AVISO URGENTE DE SEGURIDAD

Referencia FSCA: 1186064 – HCU 40 – Corrosión del soporte para hielo situado dentro del depósito de agua

Producto afectado: Módulo de hipo/hipertermia HCU 40 de alta tensión (ref. 70104.4054)
Módulo de hipo/hipertermia HCU 40 de baja tensión (ref. 70105.4917)

Figura1: Imagen del depósito de agua con el soporte para hielo afectado (esquina superior izquierda)

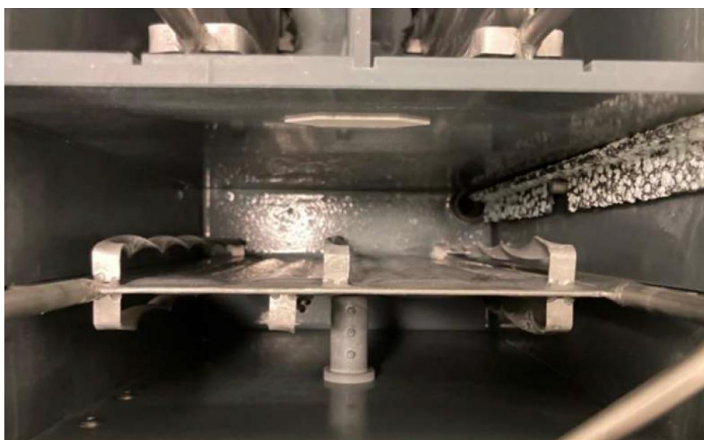
El fabricante ha tenido conocimiento de este problema a través de 37 quejas. 35 de estas quejas se observaron mediante detección visual durante el mantenimiento o la reparación, en una se informó recientemente de un flujo bajo durante el proceso de limpieza y en la última de una presión de agua demasiado alta debido a la presencia partículas en el oxigenador durante el tratamiento. Tras la inspección, se confirmó la presencia de polvo cristalino blanco en todos los soportes para hielo, lo que indica la presencia de una corrosión progresiva (Figura1).

Una investigación interna llegó a la conclusión de que la tasa de fallos del soporte para hielo ha pasado a ser inaceptablemente alta después de dos años.

Para dispositivos en los que el soporte para hielo se sustituyó hace más de 2 años:

- El soporte para hielo se sustituirá **de forma gratuita lo antes posible**.

Para dispositivos en los que el soporte para hielo se sustituyó hace menos de 2 años:

- El soporte para hielo se sustituirá **de forma gratuita durante el siguiente mantenimiento preventivo**.

- El soporte para hielo se sustituirá **cada dos años durante el mantenimiento preventivo**.
